BOLLETTINO - BULLETIN

TECNICO • TECHNICAL	●	GRUPPO • GROUP	**3**
RICAMBI • SPARE PARTS	●	NR • NO	**98**
INFORMAZIONI • INFORMATION		DATA • DATE	**07-10**

SUBJECT: Bevel gear set, head.

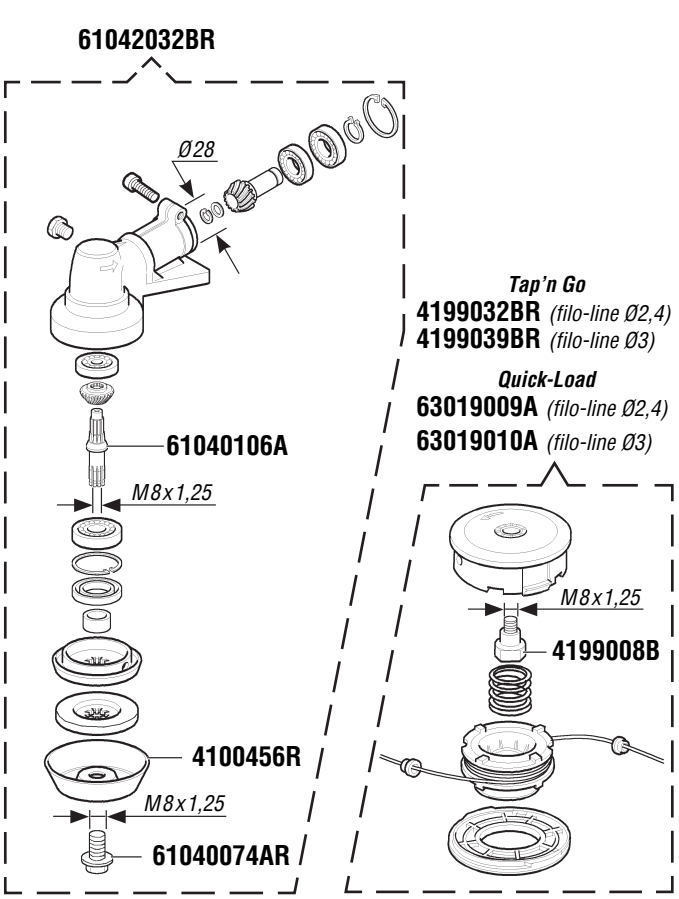
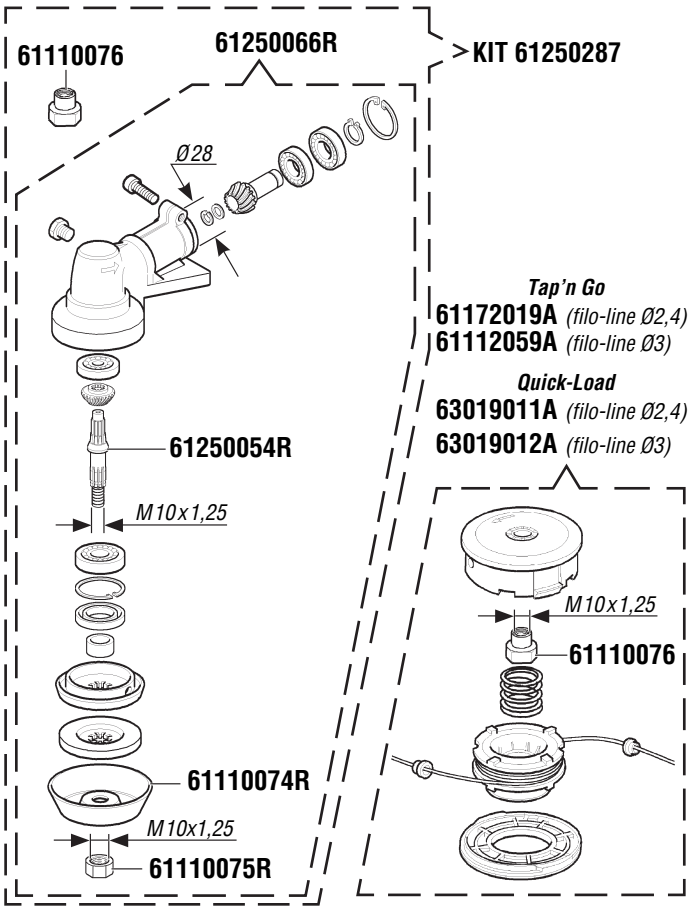
DESCRIZIONE: Modificata la coppia conica: introdotto l'albero con filetto maschio M10x1,25 in sostituzione di quello con foro filettato M8x1,25; sostituito il fondello di protezione; sostituita la vite M8x1,25 di bloccaggio lama con il dado M10x1,25. Modificato l'inserto sulla testina da maschio M8x1,25 a femmina M10x1,25.

DESCRIPTION: Modification made to bevel gear set: introduction of male-thread shaft M10x1.25 replacing the one with threaded hole M8x1.25; replacement of protective base plate; blade clamping screw M8x1.25 replaced with nut M10x1.25. Head insert changed from male M8x1.25 to female M10x1.25.

INTERCHANGEABILITY: Yes, using Kit 61250287

NOTES: Use locking nut p/n 61110076 contained in the kit on old heads.
